Projet de construction de trois (03) Échangeurs à Abidjan

Réponses à une demande d'éclaircissements

Éclaircissements répartis au dossier d'appel d'offres (Éclaircissement n $^\circ$ 5)

B-EP-DR-022

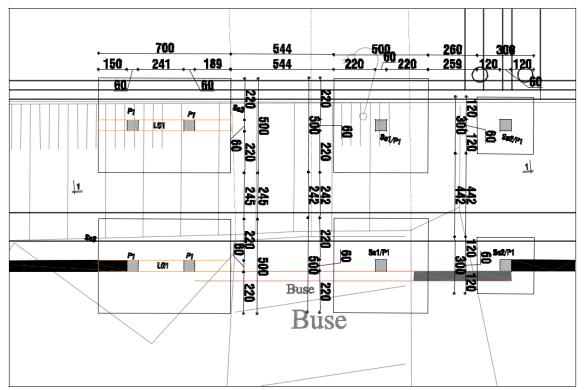
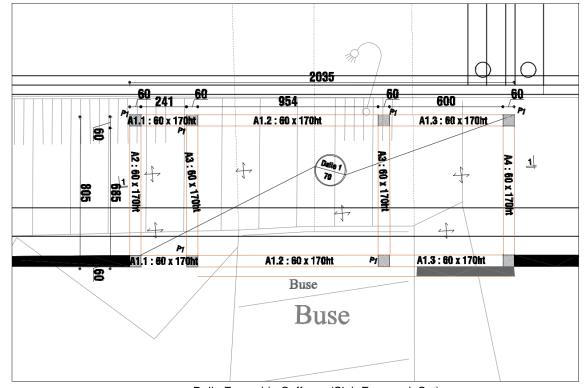
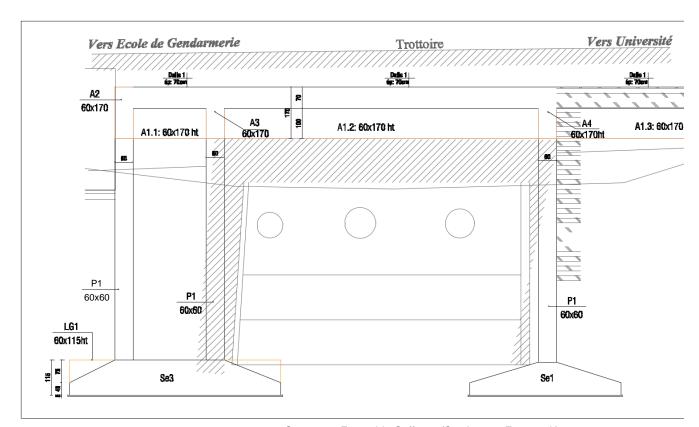
3.	Demande de plus d'informations et de plans pour le ponceau Portal	-	Nous avons déjà reçu les plans contractuels de la "Vue générale du portique ouvert "dans le dossier d'appel d'offres. Les plans ont été mentionnés la taille des structures mais il n'a pas été mentionné clairement l'unité. Tous les autres plans ont été utilisés en millimètre pour la taille, mais cette structure semble être utilisée non en millimètre. Si le mètre linéaire est correct, la taille de la colonne est de 60 mm x 60 mm. Nous demandons à AGEROUTE de nous faire savoir quelle est l'unité pour ce plan. Nous aimerions également demander plus de détails sur la forme de la structure de ce ponceau. Ce plan ne montre que des colonnes mais ce ponceau doit avoir des parois latérales et des parois longitudinales (qui font face aux tuyaux existants) pour la protection du sol. Il pourrait être effectué la quantité de travail réelle.	Ce dessin représente le prolongement de l'ouvrage existant (batteries de trois buses de diamètre 1000) qui se situe entre l'école de gendarmerie et l'université FHB.
